Wasserbauplan, Vorprüfung

Gemeinden	Bern, Köniz, Muri b. Bern	Datum Dossier	7. März 2022
Erfüllungspflichtiger	Kanton Bern	Revidiert	
Gewässernummer	37	Auftrags-Nr.	UE190044
Projekt-Nr.			
Gewässer	Aare	Plandatum

## Wasserbauplan Aare Elfenau/Nessleren

### Mitwirkungsbericht

Variante «Mittlere Aufweitung»

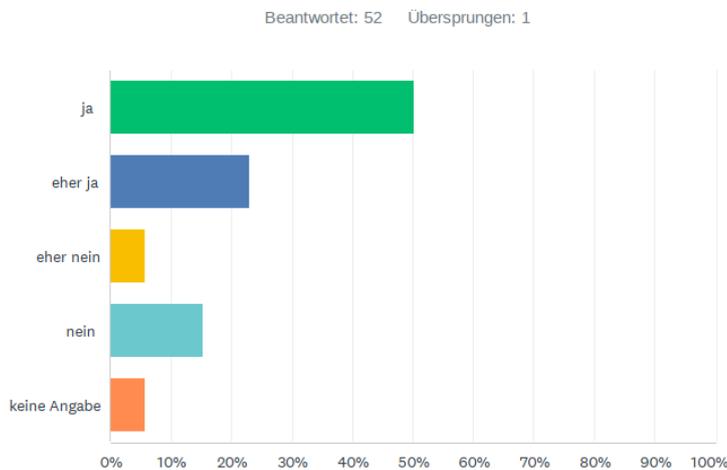
Verfasser Nr.	Anliegen / Rückmeldung / Forderung	Pendenzen / Antwort	Berücksichtigung			
			Ja	Nein	Prüfen	z.K. genommen
2	Auf eine Aufweitung im Bereich Chräbsebach ist aus Sicht des Landschaftsparks Efenau zu verzichten.					X
8	Wie bereits in meinem ersten Kommentar dargelegt, handelt es sich um ein kostspieliges, unnötiges und schädliches Projekt, das negative Folgen haben wird: Verlust vieler alter Bäume, Verlust eines schönen und wertvollen Sees, zunehmende Überlastung der Fussgänger, da viele Menschen auf einen schmalen Weg gezwungen werden, und Schaffung eines breiten, flachen Flusses, der zum Schwimmen, SUP, Surfen und Bootfahren, die hier sehr beliebt sind, weniger geeignet ist. Außerdem gibt es keine Rechtfertigung für diese Pläne, da der Wasserfluss zum See erhöht, das Ufer erhalten und das Rohr verlegt werden könnte, ohne dass viele alte Bäume gefällt und ein seltener, wertvoller und schöner Lebensraum am See zerstört werden müsste.					X

12	Eine mittlere Aufweitung finde ich natürlich besser als gar keine Aufweitung, bevorzugen würde ich aber eine maximale Aufweitung (siehe nächster Punkt)					X
13	Die unveränderten Badeplätze, Krebsenbach und -Wiese befürworte ich. Ob die veraltete Abwasserleitung nur bis zur russischen Botschaft neu gelegt werden soll ist offen und fragwürdig. Ebenfalls, ob das Projekt in einen grösseren Plan eingebunden ist	Hauptgrund für die Leitungsverlegung ist die Umsetzung der Auenverordnung bei einer Sanierung der Uferverbauungen. Da die bestehenden Uferverbauungen unterhalb der Botschaften ebenfalls saniert werden, jedoch nicht im Auen-schutzgebiet liegen, kann die Leitung dort im	X

Verfasser Nr.	Anliegen / Rückmeldung / Forderung	Pendenzen / Antwort	Berücksichtigung			
			Ja	Nein	Prüfen	z.K. genommen
24	Die mittlere Aufweitung (Variante 2) stellt für uns einen ausgewogenen Kompromiss dar angesichts der sich widerstrebenden Zielsetzungen von Biodiversitätsanforderungen, Wasserbau, Grundwasserschutz und Erholungsnutzung.					x
26	Gute Wahl.					x
27	Für die WVRB AG sind die Instandstellungen Schutzbauten auf der linken Seite von grosser Bedeutung! Im Projektperimeter befindet sich die sehr bedeutende Aaretalleitung 1, welche pro Minute bis 40 000 Liter Wasser transportiert. Es handelt sich um eine Gravitationsleitung, in welcher das Wasser ohne jegliche Qualitätsbeeinträchtigung aus dem oberen Aaretal bis ins Pumpwerk Schönau fliesst. Der Transport nach dem Gravitationsprinzip gewährleistet seit der Inbetriebnahme im Jahr 1950 eine bestmögliche Versorgungssicherheit (ohne Abhängigkeit von Pumpenstrom). Die Leitung weist einen Durchmesser von 90 cm auf und besteht aus Schleuderbetonröhren. Solche Rohre sind auf Setzungen sehr empfindlich, weshalb der Frage der Foundation der Leitung besondere Beachtung geschenkt werden musste. Die Bodenverhältnisse entlang der Aare ist stellenweise instabil und die Foundation sehr aufwändig was grosse Schutzmethoden erforderte. Die Leitung ist schlag, stoss und erschütterungsempfindlich. Weil Bauvorhaben in der Nähe der Leitung Vibrationen, Erschütterungen hervorrufen können, müssen die entsprechenden Schutzvorkehrungen für die Ausführungsphase gut geplant werden. Wir bitten darum die Vorgehensweise frühzeitig mit dem WVRB zu planen.	Wir werden bzgl. des Bauablaufs und der geplanten Vorgehensweise frühzeitig mit dem WVRB Kontakt aufnehmen.	x

Verfasser Nr.	Anliegen / Rückmeldung / Forderung	Pendenzen / Antwort	Berücksichtigung			
			Ja	Nein	Prüfen	z.K. genommen
32	Es ist ein guter Mittelweg zwischen dem Schutz der von Fauna und Flora, dem Schutz vor Hochwasser und dem berechtigten Anliegen der Menschen, sich in einer wunderbaren Umgebung zu erholen und zu bewegen (der Mensch ist ja auch Teil der Natur).					x
35	Es sollte parallel daraufhin gewirkt werden, dass der Gehweg unterhalb des "Chräbsebächli" breiter gestaltet werden kann. Das Problem seien die Botschaften. Falls nicht alle Botschaften mitwirken werden, sollten zumindest die Bereiche der sich einverstanden erklärenden Botschaften verbreitert werden.	Die Verbreiterung des Reckwegs unterhalb des Projektperimeters ist Teil der städtischen Planung der Stadt Bern. Entsprechende Massnahmen sind vorgemerkt.	x			
37	Die Badebühnen sind meistens ausgetrocknet und die Aufweitung der Aare bedingt einen Steg, den wir ablehnen.					x

Variante «Grosse Aufweitung»

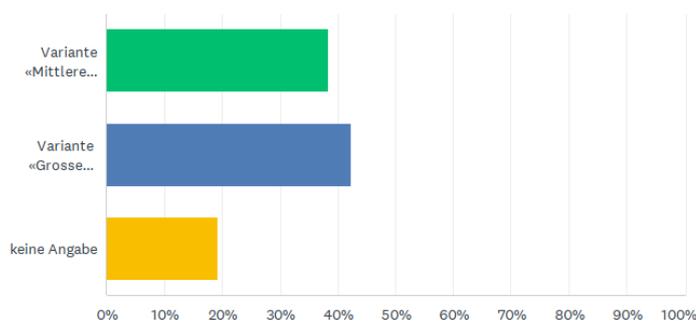
Verfasser Nr.	Anliegen / Rückmeldung / Forderung	Pendenzen / Antwort	Berücksichtigung			
			Ja	Nein	Prüfen	z. K. genommen
2	Auf eine Aufweitung im Bereich Chräbsebach ist aus Sicht des Landschaftsparks Efenau zu verzichten.					x
8	Nochmals: Die Menschen lieben den Fluss, so wie er in Efenau ist. Behalten Sie ihn einfach so, wie er ist, und führen Sie keine unnötigen, teuren und schädlichen Bauprojekte durch. Diese zweite Variante hat alle die gleichen Probleme. Wenn sie umgesetzt wird, wird jede dieser Varianten teurer und schädlicher sein als der neue Bärenpark - der unglaublich verschwenderisch, schlecht geplant und umstritten war. Bitte lernen Sie aus diesem Fehler.					x
12	Anlässlich der Infoveranstaltung am 1. November hat ein Votant einer Naturschutzorganisation (Name ist mir entfallen) dafür plädiert, eine maximal Aufweitung vorzunehmen, weil dies für das Auengebiet jetzt eine einmalige Chance darstelle. An einem anderen Ort in der Schweiz (weiss nicht mehr wo) habe man zuerst Bedenken gegen ein ähnlich ambitioniertes Projekt gehabt, es dann trotzdem gewagt. Heute seien alle mit der Lösung zufrieden! Das Naturschutzgebiet in der Efenau ist kostbar und sollte wenn möglich maximal gefördert werden.					x

Verfasser Nr.	Anliegen / Rückmeldung / Forderung	Pendenzen / Antwort	Berücksichtigung			
			Ja	Nein	Prüfen	z. K. genommen
	bedeutete ein solch massive Eingriff den Verlust eines perfekten und lebenswichtigen Naturraumes für die Menschen.					
14	Die grosse Aufweitung würde die Durchgängigkeit der Wanderroute entlang der Aare zwischen dem oberen Ende des Tierparks und dem Fähribeizli vollständig unterbrechen.	Die Wegführung durch die grosse Auenlandschaft würde ebenfalls entlang der Wasserfläche verlaufen, wie dies bei der mittleren Auenlandschaft der Fall ist. Eine durchgehende Verbindung für Fussgänger würde bestehen bleiben.				x
16	Es werden zusätzliche naturschützerischer wertvolle Flächen geschaffen.					x
17	Wenn die grössere Aufweitung kohärent zum Landschaftszielbild Parkpflegewerk Elfenau ist, wäre dies sicher ein Gewinn. Die Freizeitnutzung muss dann geprüft werden (Zugang zum Wasser, Badebuhnen usw.)					x

Verfasser Nr.	Anliegen / Rückmeldung / Forderung	Pendenzen / Antwort	Berücksichtigung			
			Ja	Nein	Prüfen	z. K. genommen
23	Diese Variante würde ich klar favorisieren, da sie das Gebiet noch attraktiver macht. Naturnahe Erholungsräume werden auch in der Bevölkerung geschätzt. So kann ich z.B. beobachten, dass nach der Renaturierung des Zopfens nun deutlich mehr Leute auf dem Spazierweg unterwegs sind (eingeschlossen mich), da die Landschaft attraktiver wurde und es sehr erholsam ist, dort zu flanieren und die Natur zu beobachten. Den unteren Bereich des Krebsbachs finde ich heute nicht sehr attraktiv. Wenn dort wenigstens weitere Tümpel angelegt würden mit extensiver Blumenwiese und reichen Strukturelementen, wäre das noch ein Kompromiss. Auch Badeplätze und Grillstellen kann man, wenn nötig integrieren. Das ist oberhalb des Muribads z.B. auch gut gelungen, ohne dass es hässliche Verbauungen braucht.	Ersatzgewässer und Amphibienteiche für den Kammolch sind aktuell auch für den unteren Perimeterbereich beim Aufgang zum Elfenau-park/ alte Eiche geplant.	x

Verfasser Nr.	Anliegen / Rückmeldung / Forderung	Pendenzen / Antwort	Berücksichtigung			
			Ja	Nein	Prüfen	z. K. genommen
30	Eigentlich bin ich für die umweltmässig beste Variante - wie z.B. vom WWF an der Info-Veranstaltung vom 1. November erwähnt. Aber mir persönlich sind auch gute Ein- und Ausstiegsmöglichkeiten für die Badenden entlang der Aare vom Muribad bis Tierpark ausserordentlich wichtig.					x
32	Aus der Sicht von Fauna und Flora wäre eine grosse Aufweitung toll, aber Familien, junge Leute und alle, die gerne in der Aare schwimmen, würden stark benachteiligt. Die grosse Zahl der Menschen, die sich im Bereich des Chräbsebächli und der Badebuhnen den knappen Platz teilen, beweist, wie gross das Bedürfnis ist, sich in dieser idyllischen Umgebung zu erholen. Die Variante 3.2. entspräche diesem berechtigten Bedürfnis nicht.					x
42	In so grosser Nähe zur Stadt, finde ich es wichtig, auch Platz für die Menschen zu erhalten (Badebuhnen). Dass bei den "in fremdem Besitz" stehenden Grundstücken nicht rasch Veränderungen vorgenommen werden können, spricht ebenfalls für die "Mittlere Aufweitung". Dort ist der Weg an der Aare sehr schattig und nicht so attraktiv.					x

Konzept Naturraum und Naherholung.

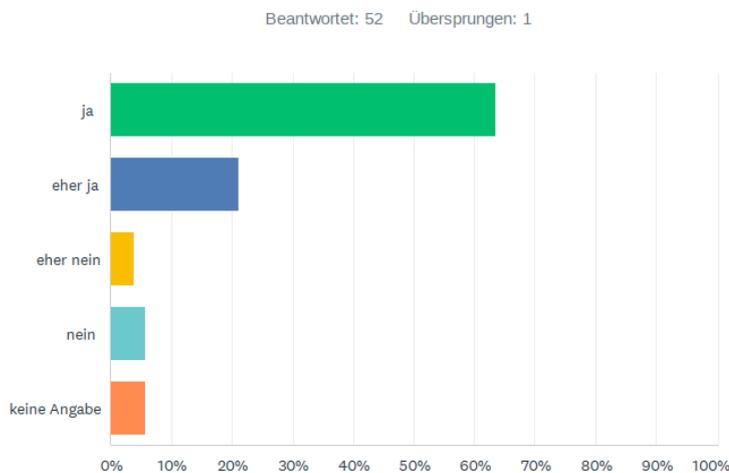
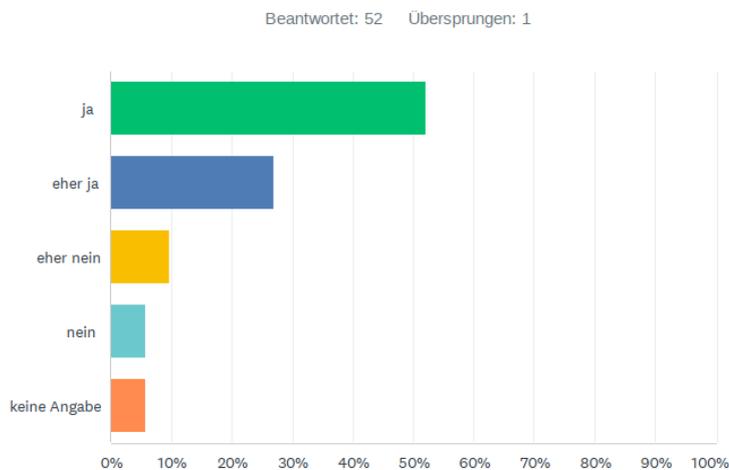
Verfasser Nr.	Anliegen / Rückmeldung / Forderung	Pendenzen / Antwort	Berücksichtigung			
			Ja	Nein	Prüfen	z.K. genommen
2	Ja, aber unter Berücksichtigung des Landschaftsparks Elfenau.	Die Vorgaben des Parkpflegewerks Elfenau werden bestmöglich in die Planung eingebaut. Die Verträglichkeit der Massnahmen wird von einem Landschaftsarchitekten beurteilt.	x			
8	Die Natur hat in diesem Bereich bereits Vorrang, daher ist Ihre Frage und Formulierung sehr irreführend. Es handelt sich um ein abgegrenztes Naturschutzgebiet. In der Tat werden Ihre Pläne der Natur weniger Vorrang einräumen, da Sie den Weg durch das bestehende Naturschutzgebiet verlegen und damit die Tierwelt stören werden. Ausserdem werden Sie viele alte Bäume fällen und wertvollen Lebensraum für nistende Wasservögel und Amphibien beseitigen. Das ist kein Vorrang für die Natur! Es geht darum, Projekte zu finden, die nicht gebraucht werden, damit gut bezahlte Ingenieure ihre Existenz rechtfertigen können.	Damit das Naturschutzgebiet möglichst gut vor unbefugtem Betreten geschützt werden kann, soll die Wegführung so gestaltet werden, dass ein Zugang ins Naturschutzgebiet stark erschwert wird (bspw. mir durchgehenden Geländern). Zusätzlich sind Massnahmen wie der Einsatz von Rangern denkbar und eine umfassende Informationspolitik notwendig, welche auf die Funktion und Bedürfnisse des Naturschutzgebiets hinweisen. Bäume werden nur gefällt, sofern dies für die Umsetzung der Massnahmen absolut notwendig ist. Entlang der Initialisierungsfläche des Dammes wird das Fällen der dortigen Bäume notwendig sein. Die restlichen Arbeiten für die Initialisierung der Aufweitung erfolgen vom Wasser her.				x

Verfasser Nr.	Anliegen / Rückmeldung / Forderung	Pendenzen / Antwort	Berücksichtigung			
			Ja	Nein	Prüfen	z.K. genommen
13	Die Natur hat jetzt bereits im Bereich der Aue Vorrang und die Menschen respektieren dies, indem sie sich auf den Wegen bewegen. Das Problem ist die Verlandung des Elfenuaweiher in Folge wenig Wasserzufuhr. Wie könnte eine konstante Wasserzufuhr gewährleistet werden? Offene Fragen bestehen auch über die unterschiedlichen Nivellierungen von Flussbett und Aue?	Die Speisung der Murigiesse mit Aarewasser und damit eine konstante Wasserzufuhr für den Elfenuaweiher wurde in einer ausführlichen Studie geprüft. Aufgrund des geringen Gefälles der Giesse kann nur ein sehr kleiner Abfluss in den Elfenuaweiher geleitet werden. Durch das geringe Gefälle stellen sich sehr kleine Fließgeschwindigkeiten ein. Dadurch werden von der Aare eingetragene Schwebstoffe im Gerinne der Giesse abgelagert und führen zu Auflandungen. Eine konstante Wasserzufuhr der Giesse wird weiterhin geprüft.	x

16	Grundsätzlich muss die Natur Vorrang auf der ganzen Fläche haben (auf beiden markierten Flächen). Zumindest im heutigen Bereich mit Betretverbot muss weiterhin ein Betretverbot gelten. Dieses muss kontrolliert werden. Eine Zone mit "Rücksicht nehmen" kommt unseres Erachtens nicht in Frage.	In der weiteren Planung wird das Grobkonzept BIF als Naherholungskonzept detaillierter ausgearbeitet. Dieses muss entsprechend umgesetzt werden. Betretungsverbote sind dabei nicht vorgesehen. Zur Sicherstellung der definierten Nutzungen wäre der Einsatz von Rangern im Gebiet denkbar.	x			
17	Absolut einverstanden, der Aareraum ist seit Jahren an seinen Kapazitätsgrenzen und an der Grenze des Erträglichen, vom Einfluss auf Fauna und Flora ganz zu schweigen.					x
20	Der Spazierweg muss jedoch so angelegt werden, dass ein Durchkommen für Mensch und Hund konfliktfrei und ohne Leinenzwang möglich bleibt. Das natürliche und konfliktfrei Nebeneinander von Mensch und Hund, wie es heute auf dieser Strecke besteht, muss unbedingt gesichert bleiben. Nicht auszudenken, wenn all die vielen Hunde, die sich heute tiergerecht auf diesem Weg bewegen unter Leinenzwang bald die bei einer solchen Haltung unausweichlichen Aggressionen entwickeln würden.	Unter Berücksichtigung der unterschiedlichen Nutzungen und Besucheraufkommen wird die neue Wegführung genügend breit werden, damit eine konfliktfreie Nutzung aller Besucher gegeben ist. Die Vorgaben an Wegbreiten werden entsprechend der jeweiligen Nutzung eingehalten.	x

Verfasser Nr.	Anliegen / Rückmeldung / Forderung	Pendenzen / Antwort	Berücksichtigung			
			Ja	Nein	Prüfen	z.K. genommen
22	Die Uferwege müssen aber genügend Platz für die verschiedenen Aktivitäten aufweisen.	Unter Berücksichtigung der unterschiedlichen Nutzungen und Besucheraufkommen wird die neue Wegführung genügend breit werden, damit eine konfliktfreie Nutzung aller Besucher gegeben ist. Die Vorgaben an Wegbreiten werden entsprechend der jeweiligen Nutzung eingehalten.	x			
23	Absolut, das Gebiet ist ja jetzt schon der Natur vorbehalten. Aufgrund der fehlenden Dynamik halt zusehends verarmt und auch weniger attraktiv geworden.					x
24	Die angestellten Überlegungen zur Umsetzung der Zweiteilung erscheinen uns plausibel (abgegrenzter Steg, Einsatz von Rangern). Wir sind der Meinung, dass nur eine kontinuierliche Kommunikation zum Ziel führen kann. Das Problem ist indessen ein allgemeines, allerdings ist der Nutzungsdruck hier in der Agglomeration und in einem nationale bekannten Böttler-Gewässer besonders gross.	Mit entsprechenden Lenkungsmassnahmen und allenfalls eines Rangers sollen die entsprechenden Massnahmen in den Zonen durchgesetzt und überprüft werden. Im Gebiet Selhofenzopfen macht man damit bereits gute Erfahrungen.	x

28	Grds. ja, klar! Aber (siehe schon Vorkommentar): der Steg ist für mich die Knacknuss für die Erholung: zu schmal? Velos abhalten? Material (Holz ist bei Nässe und Schnee viel zu rutschig).	Unter Berücksichtigung der unterschiedlichen Nutzungen und Besucheraufkommen wird die neue Wegführung genügend breit werden, damit eine konfliktfreie Nutzung aller Besucher gegeben ist. Die Vorgaben an Wegbreiten werden entsprechend der jeweiligen Nutzung eingehalten. Das Veloverbot wird auch weiterhin gelten. Die Materialisierung der Wegführung wird in der nächsten Planungsphase berücksichtigt. Der bestehende und vergleichbare Holzsteg im Dählhölzli zeigt, dass die Rutschgefahr bisher keine Herausforderung darstellte.	x			
32	Bei der Vorstellung des Projektes in der Stadtgärtnerei liess ich mich voll davon überzeugen! Gut gemacht! Ein grosses Lob an die Projektverantwortliche, Frau Hunkeler, und den Moderator, Thomas Wüthrich.					x

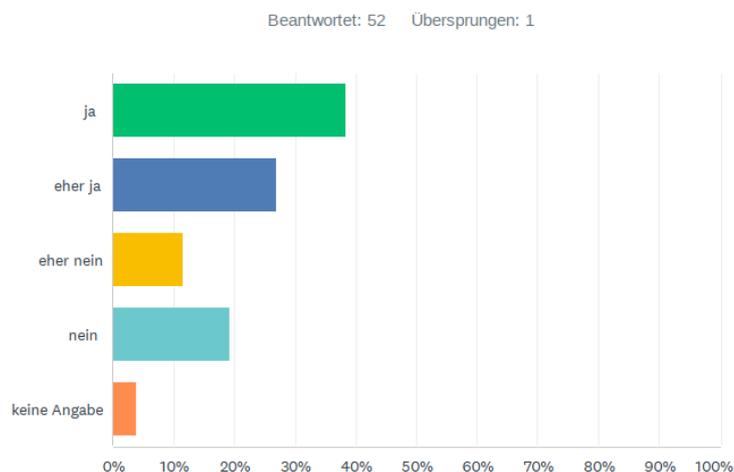
Verfasser Nr.	Anliegen / Rückmeldung / Forderung	Pendenzen / Antwort	Berücksichtigung			
			Ja	Nein	Prüfen	z.K. genommen
2	Vom Landschaftspark Elfenau sollen keine baulichen Elemente sichtbar sein, der Weg ist in das Gelände (in die Böschung rechtsseitig) zu legen.	Die Variante uferseitiger Steg gliedert sich in die rechte Hangböschung und ins Landschaftsbild ein. Die alternative Wegführung einer Brücke im Bereich der Aufweitung wäre vom Landschaftspark Elfenau sehr gut sichtbar.				x
4	Zu viel "Verkehr" auf zu schmalen Weg. Bereits heute besteht ein Konflikt zwischen Velofahrenden, Hundelenden, Badenden, Spazierenden, Joggenden, ... Dieser wird sich mit der vorgeschlagenen Wegführung noch akzentuieren.	Die Wegführung wird entsprechend der Vorgaben durch die Nutzungen genügend breit, um Konflikte der unterschiedlichen Nutzungen vorzubeugen. Das bestehende Veloverbot im rechtsseitigen Perimeter bleibt bestehen.				x

Verfasser Nr.	Anliegen / Rückmeldung / Forderung	Pendenzen / Antwort	Berücksichtigung			
			Ja	Nein	Prüfen	z.K. genommen
8	Eine absolut dumme Idee. Sie werden viele Menschen auf einen schmalen Pfad zwingen. Ihr Ingenieur hat mir gesagt, dass er nur drei Meter breit sein wird. Viele Menschen nutzen die beiden breiten Wege, darunter Familien mit Kinderwagen, Hundespaziergänger, Jogger und manchmal auch Radfahrer. Dieser neue Weg wird zu einem Chaos führen. Er wird auch alle Menschen durch das Naturschutzgebiet führen, das derzeit eingezäunt ist, was zu einer weiteren Störung der Natur führt.	Die Wegführung wird entsprechend der Vorgaben durch die Nutzungen genügend breit, um Konflikte der unterschiedlichen Nutzungen vorzubeugen. Das bestehende Veloverbot im rechtsseitigen Perimeter bleibt bestehen.				x
9	Mit Steg so weit flussaufwärts wie möglich beginnen um grösseren zusammenhängenden Naturraum zu schaffen.					x

Verfasser Nr.	Anliegen / Rückmeldung / Forderung	Pendenzen / Antwort	Berücksichtigung			
			Ja	Nein	Prüfen	z.K. genommen
13	Am Rande des Hanges, genau in einem Bereich des geplanten Holzsteges leben momentan eine Vielzahl von Tieren: Wildwechsel von Füchsen und Dachsen. Eichhörnchen, Schwäne, Eisvogel, Wasserralle sind zu beobachten. Diese und wahrscheinlich weitere Tierarten würden während dem Bau des Steges vertrieben. Ein stark frequentierten Holzsteg stört diese scheuen Tiere und sie wären für uns Menschen nicht mehr zu beobachten. Dass die Äsche wiederangesiedelt werden kann und der Kammmolch erhalten bleibt, ist begrüssenswert.	Ziel ist, mit der definierten Wegführung und deren Gestaltung bspw. mit Geländern die Menschen und (Haus-) Tiere auf dem Steg zu halten und ein Eindringen in den Naturraum zu verhindern. Bestimmte Wildtiere vertragen jedoch keine neuen Störungsquellen. Es ist daher möglich, dass gewisse Tiere abwandern werden.	x

Verfasser Nr.	Anliegen / Rückmeldung / Forderung	Pendenzen / Antwort	Berücksichtigung			
			Ja	Nein	Prüfen	z.K. genommen
16	Der Steg führt mitten durch das bestehende Schutzgebiet. Obwohl die Besucher durch den Steg gelenkt werden, ist die Störung durch Mensch und Hund sehr gross. Die heute störungsfreie Bereiche am Hangfuss und im oberen Teil des Reservates werden dadurch stark beeinträchtigt. Arten wie Bekassine, Waldwasserläufer, Flussuferläufer, Krickente, Knäkente, Löffelente, Wasserralle werden das Gebiet als Rast- und Mauserplatz (Enten) meiden. Bis der bestehende Uferweg durch die Aare abgetragen ist, kann es lange dauern. In dieser Zeit ist der Uferweg immer noch zugänglich, so dass die Störungen gesamthaft gegenüber heute massiv zunehmen. Zudem muss der Gummibootverkehr ganz klar gelenkt werden (siehe Problem mit Ufer des Selhofenzopfen und der Kiesinsel bei Muri sowie bei Rubigen/Hunzikerbrücke etc.).	Ziel ist, mit der definierten Wegführung und deren Gestaltung bspw. mit Geländern die Menschen und (Haus-) Tiere auf dem Steg zu halten und ein Eindringen in den Naturraum zu verhindern. Bestimmte Wildtiere vertragen jedoch keine neuen Störungsquellen. Es ist daher möglich, dass gewisse Tiere abwandern werden. Massnahmen gegen unbefugtes Eindringen in den Naturraum wären: Sensibilisierung der Naherholungssuchenden, ggf. Rangerdienst und Lenkungsmassnahmen gegen einfaches Anlanden (Gestaltung Uferansatz mit Holzigen Strukturen, erschwertes Anlanden mit Gummibooten). Mit dem Rangerdienst hat man bereits im Gebiet Selhofen gute Erfahrungen gemacht.	x

Verfasser Nr.	Anliegen / Rückmeldung / Forderung	Pendenzen / Antwort	Berücksichtigung			
			Ja	Nein	Prüfen	z.K. genommen
23	Die Variante ist gut, der Steg nicht zu dominant, ermöglicht jedoch weiterhin den Blick in die Aue. Im unteren Bereich hingegen dürfte der Weg auch mehr den Hang hinauf führen Richtung bestehendem Weg oben am Hang. So würde der Besucherdruck auf den wertvollen Hangfuss am Wasser wegfallen, da der wohl doch von einigen Tieren besiedelt wird, die nun durch den Weg gestört würden. Der Weg könnte also dort, wo er das Ufer erreicht, langsam im Hang nach oben führen. Persönlich wäre es mir aber auch egal, wenn auf den Weg ganz verzichtet würde und man stattdessen über den bestehenden Weg oben am Hang gehen müsste. Das mache ich heute schon meist freiwillig, weil ich den schöner finde.	Der Panoramaweg war ebenfalls Teil des umfangreichen Variantenstudiums zu möglichen Wegführungen. Er stösst jedoch auf wenig Akzeptanz in der Bevölkerung und der Begleitgruppe und erfüllt die Kriterien einer gewässernahen und hindernisfreien Wegführung für mobilitätseingeschränkte Personen sowie Kinderwagen nicht.				x

35	Der Steg sollte 6 m breit sein, damit Personen, welche zu Fuss, mit Kinderwagen, im Rollstuhl und beim Jogging unterwegs sind, sich ungestört kreuzen können. Der Steg sollte 4 - 6 halbrunde Ausbuchtungen enthalten, damit Personen stehen bleiben können, ohne den Personenfluss zu hindern.	Die Wegführung wird entsprechend der Vorgaben durch die Nutzungen genügend breit, um Konflikte der unterschiedlichen Nutzungen vorzubeugen. Dazu werden die geplanten 3 m Wegbreite auf 3.5 m erhöht. Damit ist die Wegführung so breit wie nötig und so schmal wie möglich und Beeinträchtigungen des Naturraums und Landschaftsbildes sowie die Kosten werden möglichst gering gehalten.				x
37	So ein langer Steg geht gar nicht da das Konfliktpotential einfach viel zu gross ist und keine Ausweichmöglichkeiten bestehen.	Die Wegführung wird entsprechend der Vorgaben durch die Nutzungen genügend breit, um Konflikte der unterschiedlichen Nutzungen vorzubeugen. Als Ausweichmöglichkeit und zum Verweilen denkbar sind mehrere Ausbuchtungen entlang der Wegführung.				x

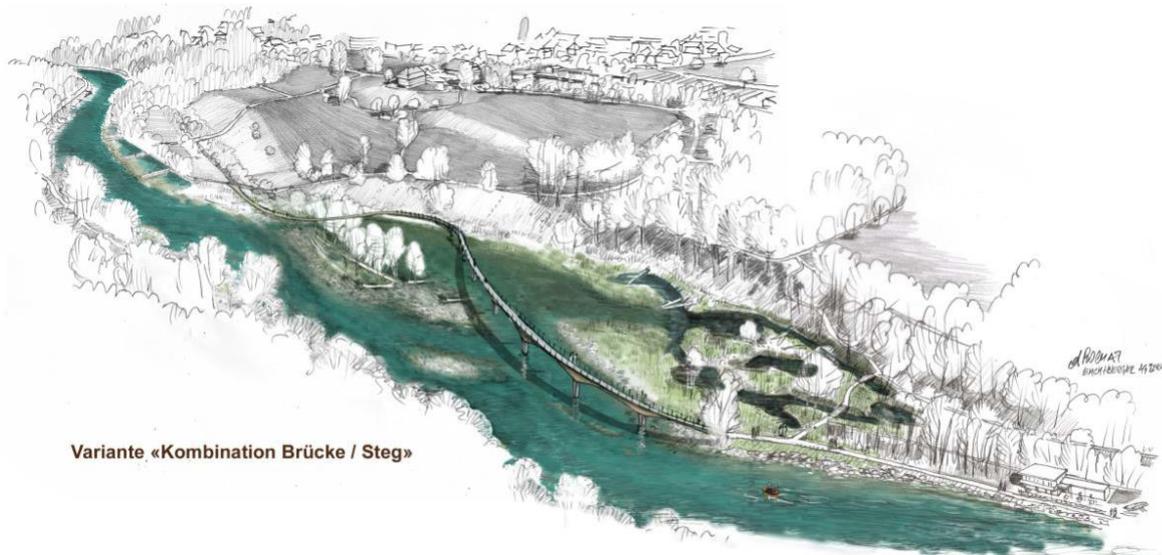
Verfasser Nr.	Antwort	Anliegen / Rückmeldung / Forderung	Pendenzen / Antwort	Berücksichtigung			
				Ja	Nein	Prüfen	z.K. genommen
2		Der Heimatschutz ist gegen den Bau eines künstlichen Bauwerks in der Aare.				x	
4	Variante «Durchgehender Steg» gemäss Abbildung 5.1.	5.2.: Absoluter Wahnsinn (sorry!).				x	
8		Beides ist dumm. Die zweite Option hat alle die gleichen Probleme, plus die Wahrscheinlichkeit, dass Sie Menschen töten, die mit Schlauchbooten den Fluss hinunterfahren. An den wenigen breiten Stützen der bestehenden Brücken (z. B. in Muri) bleiben schon jetzt Menschen stecken. Ihre schmalen Pfähle werden viel gefährlicher sein. Ausserdem sieht Ihre Brücke nicht annähernd hoch genug aus. Sie werden wahrscheinlich ein paar SUP-Paddlern den Kopf abschlagen.	Die Brücke der Kombinationsvariante verläuft über die künftige Auenlandschaft. Die Pfeiler reichen nicht in den heutigen Hauptlauf der Aare hinein. Die Pfeilerabstände von 40m sind so gewählt, dass sie keine Gefahr darstellen. Böötlern und SUPlern werden daher nicht am Vorbeifahren gehindert. Das Naturschutzgebiet im Auengebiet hinter der Brücke soll gemäss BIF-Konzept nicht betreten werden – weder vom Land noch vom Wasser aus.				x

12	Variante «Kombination Brücke / Steg» gemäss Abbildung 5.2.	Die Brücke hat den Vorteil: a) liegt am Eingang des Naturschutzgebietes, statt im Naturschutzgebiet, b) an der Brücke lässt sich signalisieren, dass Schwimmer und Boote hier nicht passieren dürfen, c) es wäre eine solidere Konstruktion, die den vielen Joggern besser dient als ein filigraner Steg. Am besten fände ich eine Brücke von	Die geplante Kombinationsvariante mit Brücke und Steg stellt bereits einen erheblichen Einfluss auf das Landschaftsbild der Elfenau dar. Eine durchgängige Brücke bis zum verbleibenden Uferweg wäre ein noch grösseres Bauwerk, welches sich nicht ins Landschaftsbild des Elfenauparks				x

Verfasser Nr.	Antwort	Anliegen / Rückmeldung / Forderung	Pendenzen / Antwort	Berücksichtigung			
				Ja	Nein	Prüfen	z.K. genommen
		der Fähribeizli-Seite durchgängig und direkt zum verbleibenden Uferweg, also eine GERADE Streckenführung - ohne Schwenker nach rechts über einen Steg. Als Vorbild für die Konstruktion nenne ich die Brücke im Dählhölzli vor dem Pelikangehege, die sich doch ausgezeichnet bewährt. Sie hält der Aare seit Jahren Stand.	eingliedern lässt. Die Kombinationsvariante mit einem landschaftsverträglichen Holzsteg wird als Kompromiss toleriert.				
13		Es ist zu bezweifeln, ob innerhalb des Naturschutzgebietes ein solcher Bau bewilligt würde?					x
14		Keine dieser Varianten käme für mich in dieser Form gar nicht in Frage. Die Verschmutzung des Auengebiets durch fallen gelassenen bzw. geworfenen Abfall wäre vorprogrammiert.					x
16		Der Steg sollte auf Höhe des bestehenden Uferweges geführt werden. Die Dynamik wird so auch gewährleistet. Die aktuell störungsfreien Zonen können so erhalten bleiben. Betretverbot und Verbot Boote ist aber zwingend.					x

Verfasser Nr.	Antwort	Anliegen / Rückmeldung / Forderung	Pendenzen / Antwort	Berücksichtigung			
				Ja	Nein	Prüfen	z.K. genommen
23	Variante «Durchgehender Steg» gemäss Abbildung 5.1.	Optisch ist diese Variante zu dominant. In einem Naturraum sollte die Infrastruktur so dezent wie möglich gehalten werden und auf das absolut nötige beschränkt bleiben. Zudem wäre er wohl eher einem Hochwasser ausgesetzt und wohl kürzere Lebensdauer als ein Steg, der nicht direkt von der Aare angeströmt wird. Der einzige Vorteil wäre, dass etwas mehr Uferzone unberührt bleibt.					x
24	Variante «Durchgehender Steg» gemäss Abbildung 5.1.	Die Brücke ist für uns nicht landschaftsverträglich.					x
26	Variante «Durchgehender Steg» gemäss Abbildung 5.1.	Die Brücke liegt wohl dann im Hauptlauf der Aare; da klemmt was. Wäre sicher eine attraktive Variante, aber wohl nicht auenverträglich. Pfeiltiefe/Kolkbildung/Kosten?	Die Kosten für die Brückenlösung sind um ein Vielfaches höher als diejenigen der Steglösung. Die Konstruktion wird auf die Kolktiefe ausgelegt. Eine wesentliche Beeinträchtigung für die Auenlandschaft gibt es dabei nicht.	x

Verfasser Nr.	Antwort	Anliegen / Rückmeldung / Forderung	Pendenzen / Antwort	Berücksichtigung			
				Ja	Nein	Prüfen	z.K. genommen
48	Variante «Durchgehender Steg» gemäss Abbildung 5.1.	Nicht mehr bauen als nötig. Hauptteil soll die Renaturierung sein.					x
49	Variante «Durchgehender Steg» gemäss Abbildung 5.1.	Brücke zu dominanter Bau für Elfenau/Aare-schutzgebiet.					x
50	Variante «Durchgehender Steg» gemäss Abbildung 5.1.	Die Variante 5.2 würde das Landschaftsbild und insbesondere das Erscheinungsbild der schützenswerten Elfenau in hohem Masse beeinträchtigen.					x
